## 生産終了予定商品のお知らせ

2012年8月1日

No. 2012207(ON)

### 小形基本スイッチ 形Vシリーズ一部特殊仕様 生産終了のお知らせ

形V-□□-□E2□□

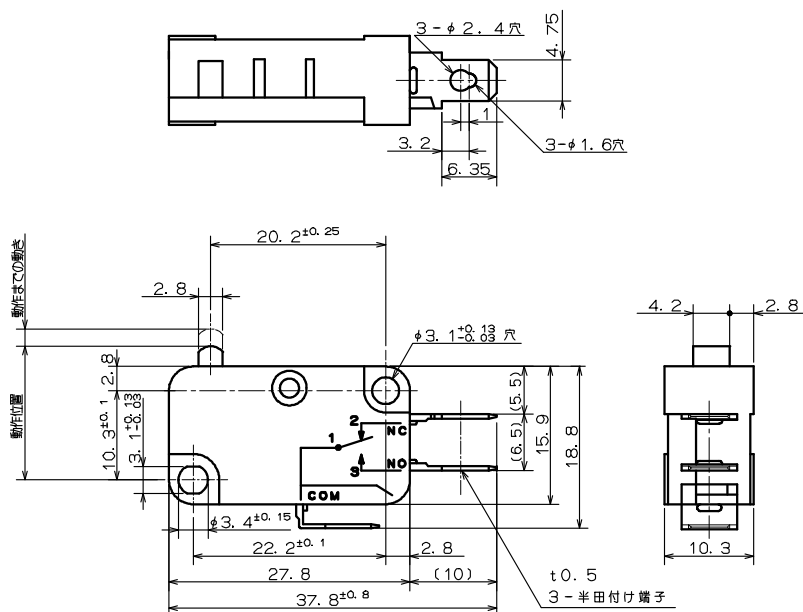
生産終了予定商品  
形V-10-1E24

推奨代替商品  
形V-10-1A4

生産終了予定商品と推奨代替品商品の定格／性能はまったく変わりありません。

形V-□□-□A□□に関して、端子の形状が異なるため、取り付けにご注意ください。

形V-□□-□AL□□、形V-□□-□C2L□□

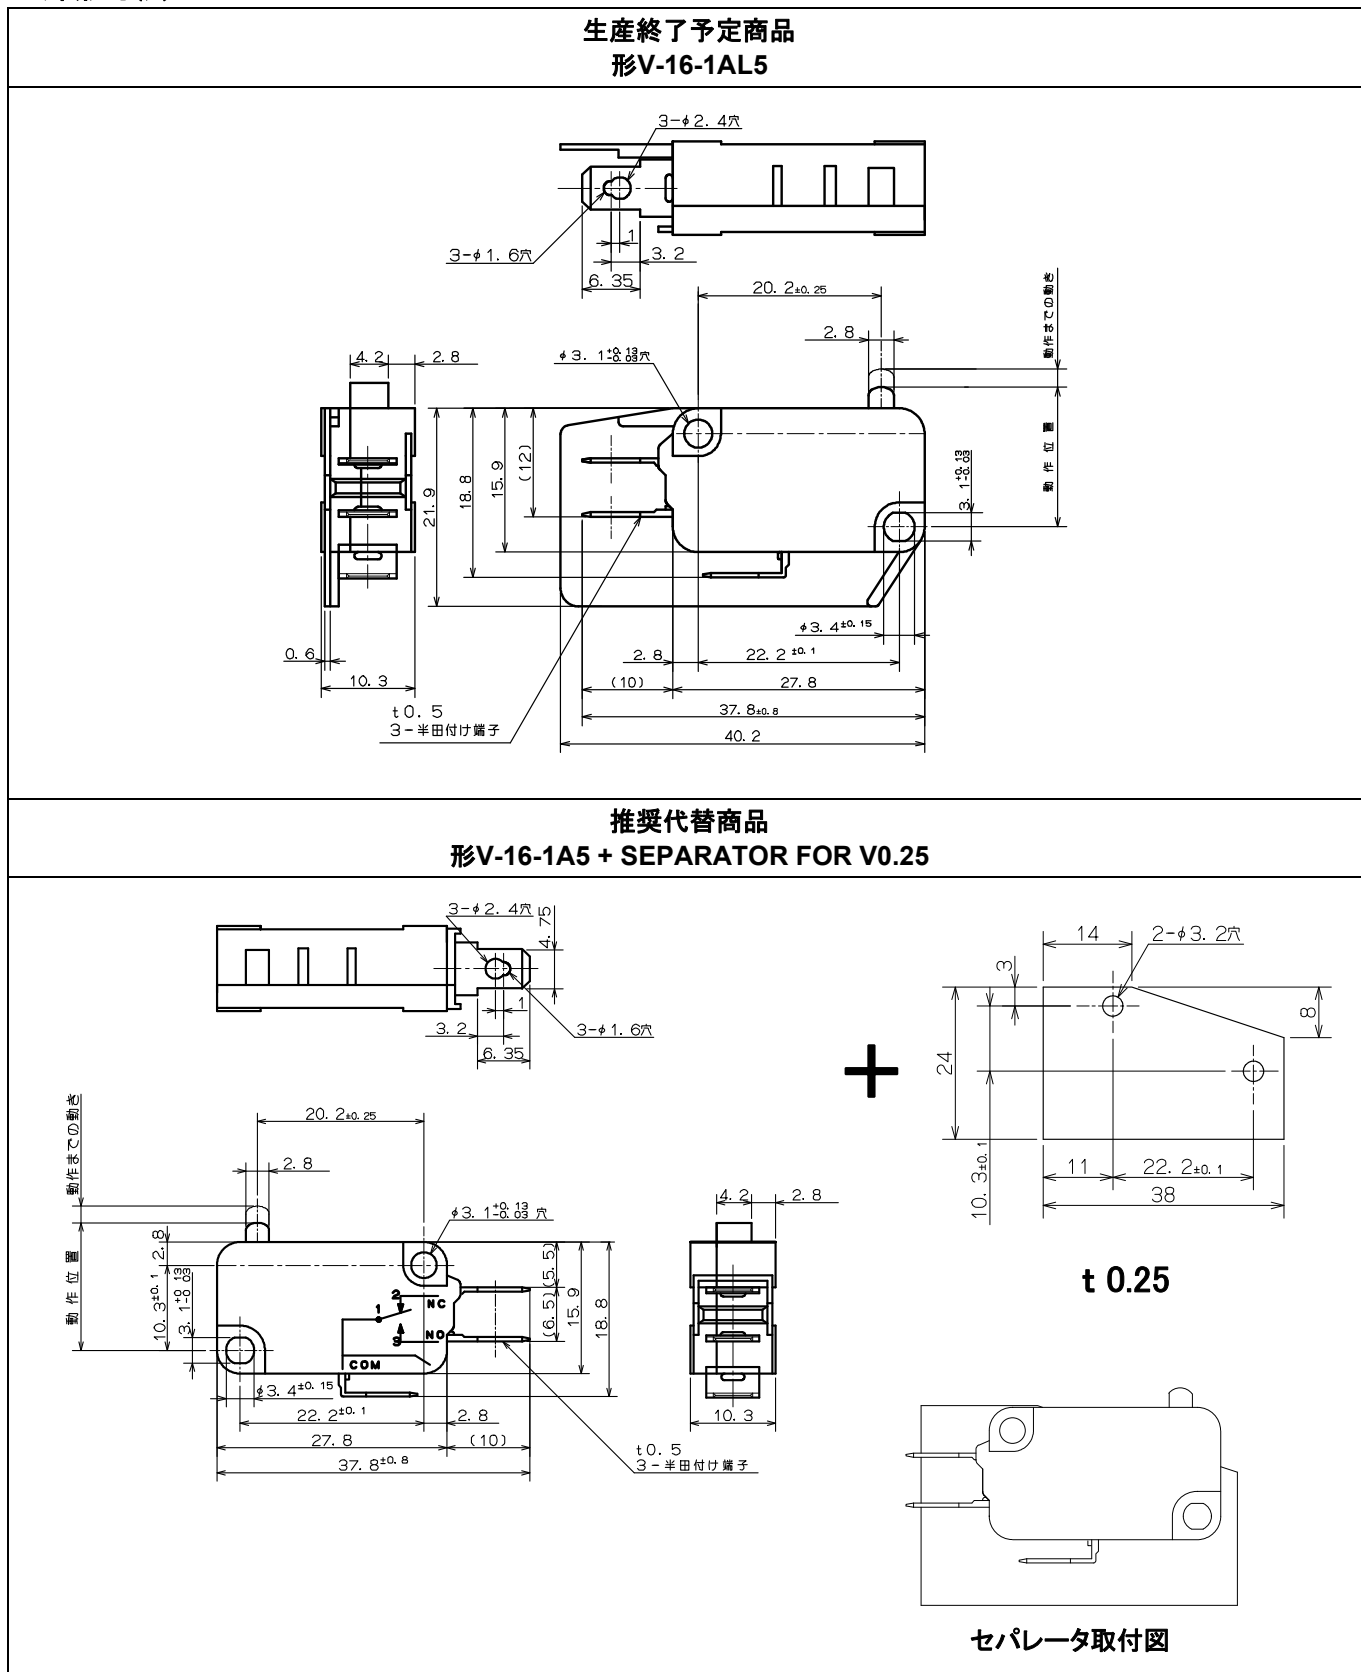
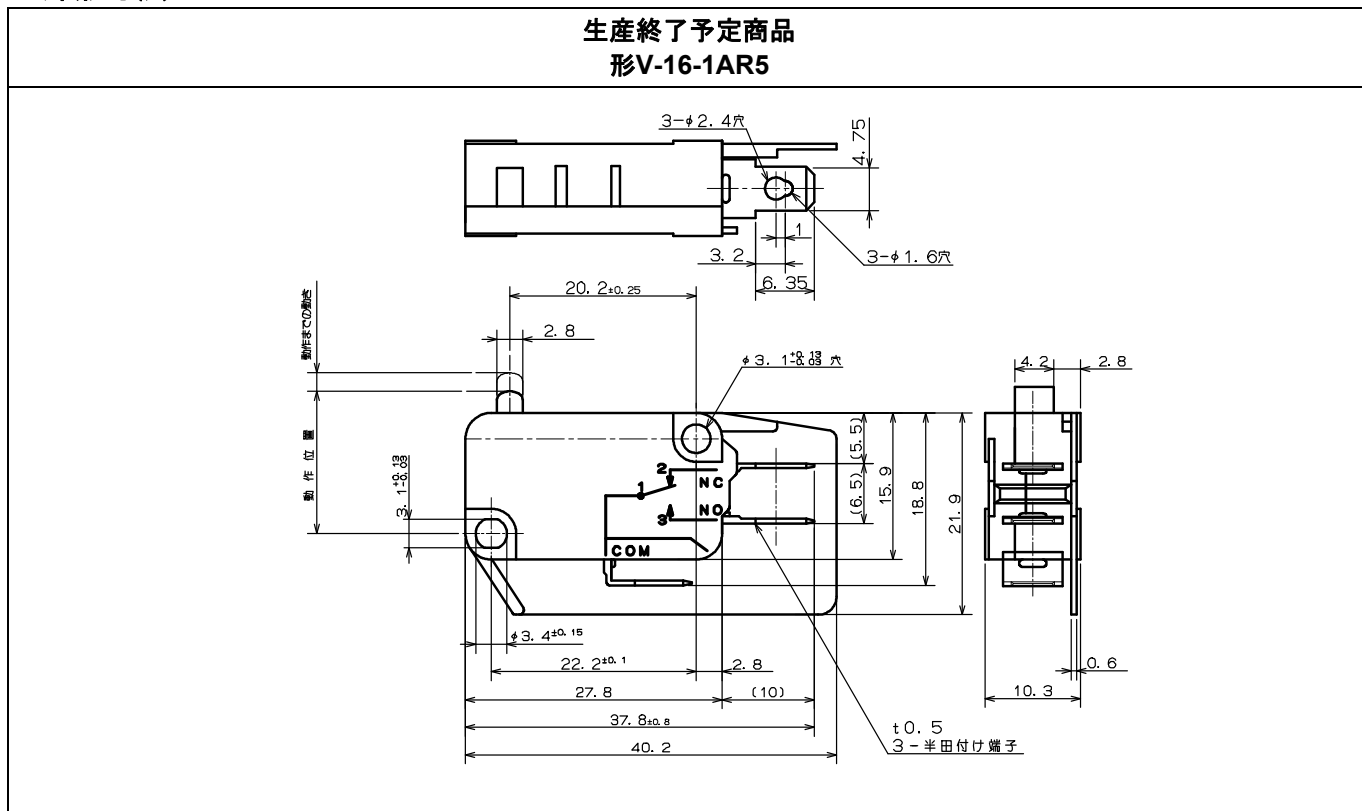
(図は形V-□□-□AL□□です。C2Lにつきましては、寸法・位置関係がALとほぼ同一のため省略しております。)

生産終了予定商品と推奨代替品商品の基本的な定格／性能はほぼ同等ですが、絶縁距離が異なります。

形V-□□-□□L□□及び形□□-□□R□□ + SEPARATOR FOR V0.25に関して、スイッチの厚さにセパレータの厚さ(0.25mm)が加わるため、取り付けにご注意ください。

形V-□□-□AR□□、形V-□□-□C2R□□

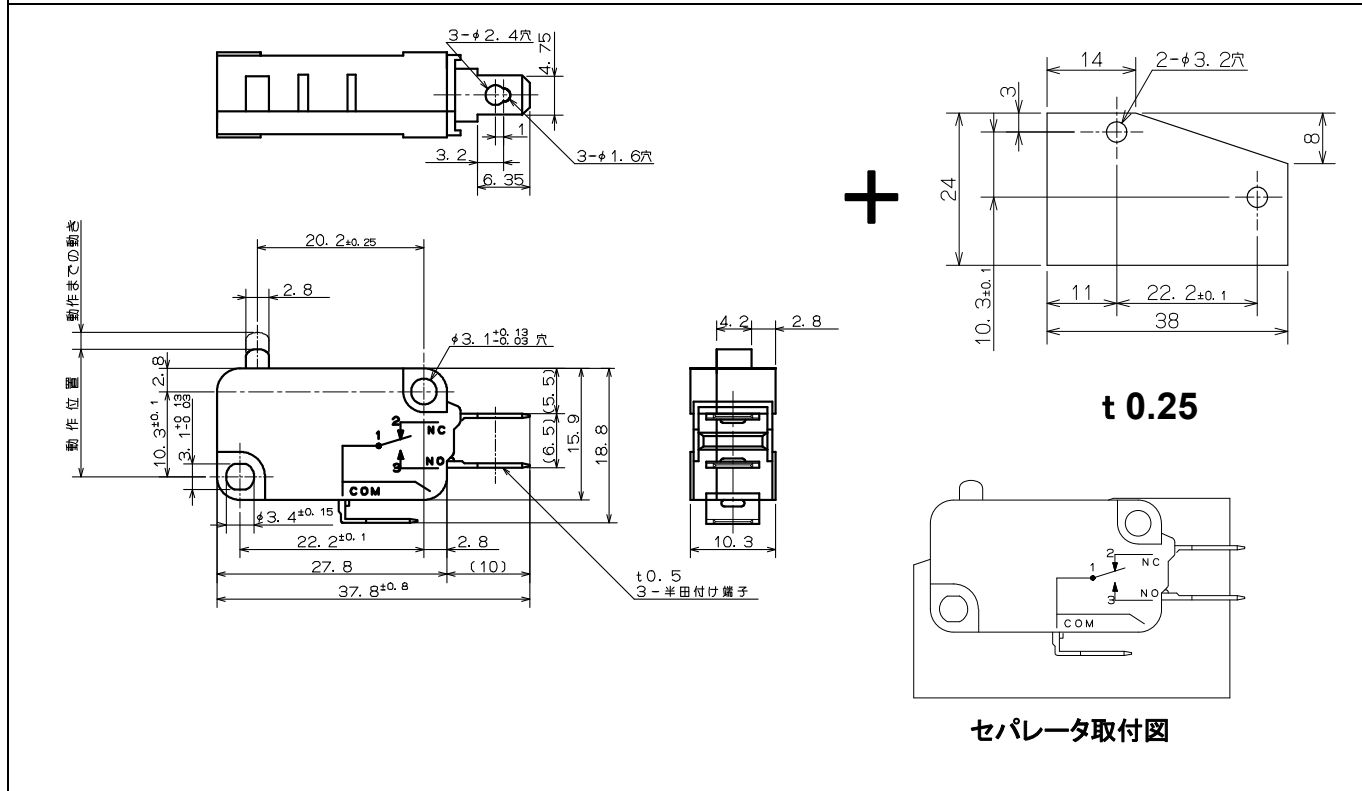
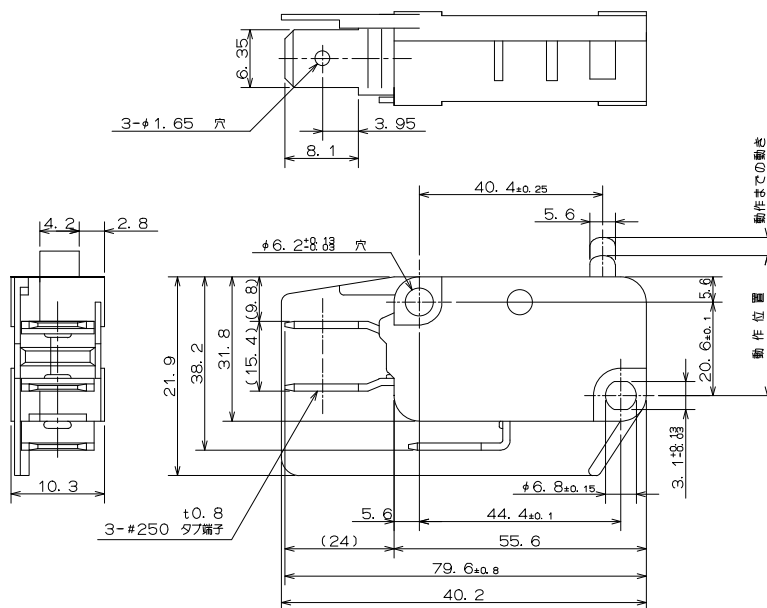
(図は形V-□□-□AR□□です。C2Rにつきましては、寸法・位置関係がARとほぼ同一のため省略しております。)

**推奨代替商品  
形V-16-1A5 + SEPARATOR FOR V0.25**

生産終了予定商品と推奨代替品商品の基本的な定格／性能はほぼ同等ですが、絶縁距離が異なります。

形V-□□-□CL□□

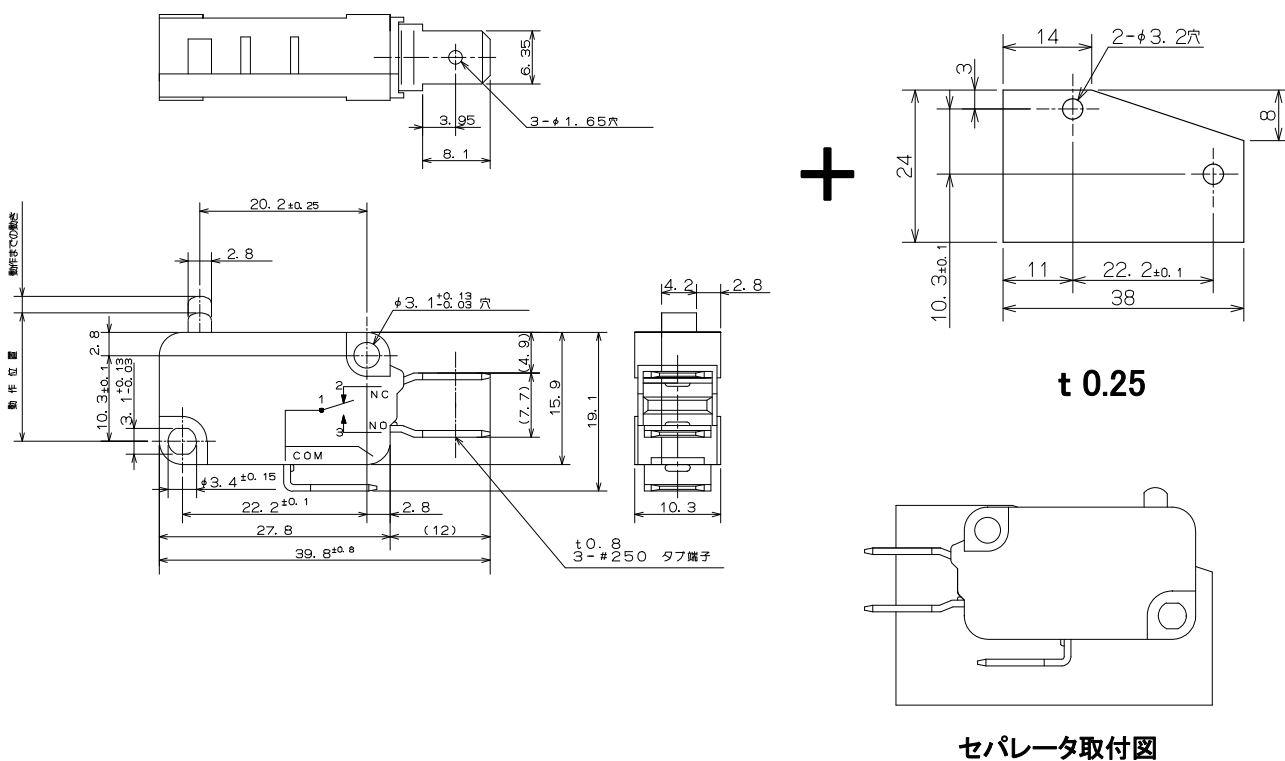
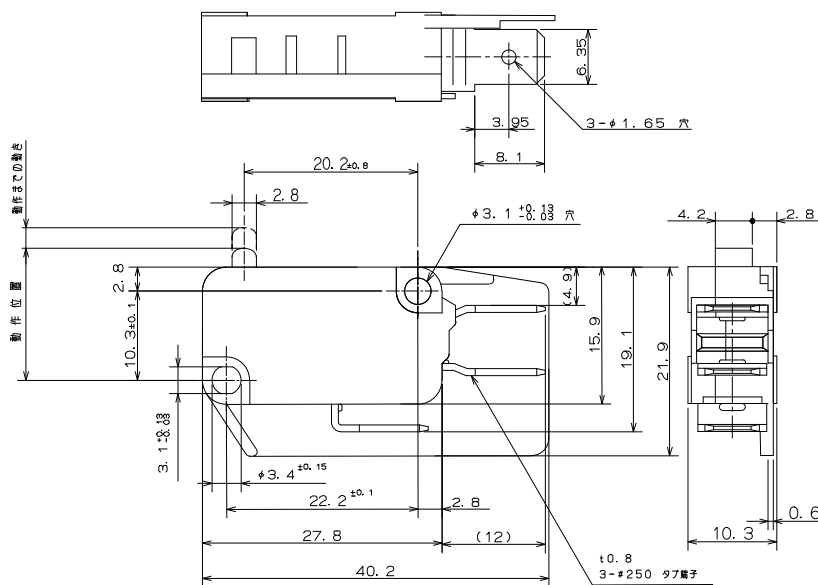
生産終了予定商品  
形V-21-1CL6

推奨代替商品  
形V-21-1C6 + SEPARATOR FOR V0.25

生産終了予定商品と推奨代替品商品の基本的な定格／性能はほぼ同等ですが、絶縁距離が異なります。  
(上記の図をご参照ください。)

形V-□□-□CR□□

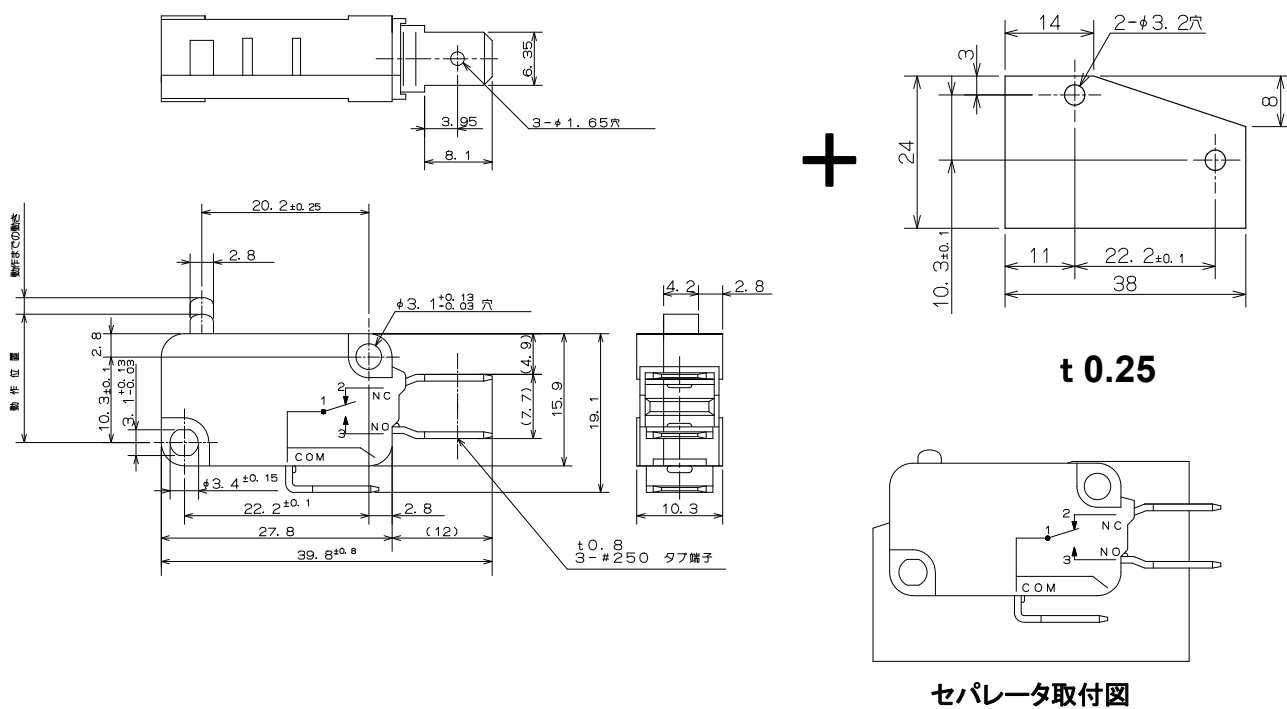
生産終了予定商品  
形V-21-1CR6

推奨代替商品  
形V-21-1C6 + SEPARATOR FOR V0.25

生産終了予定商品と推奨代替品商品の基本的な定格／性能はほぼ同等ですが、絶縁距離が異なります。  
(上記の図をご参照ください。)
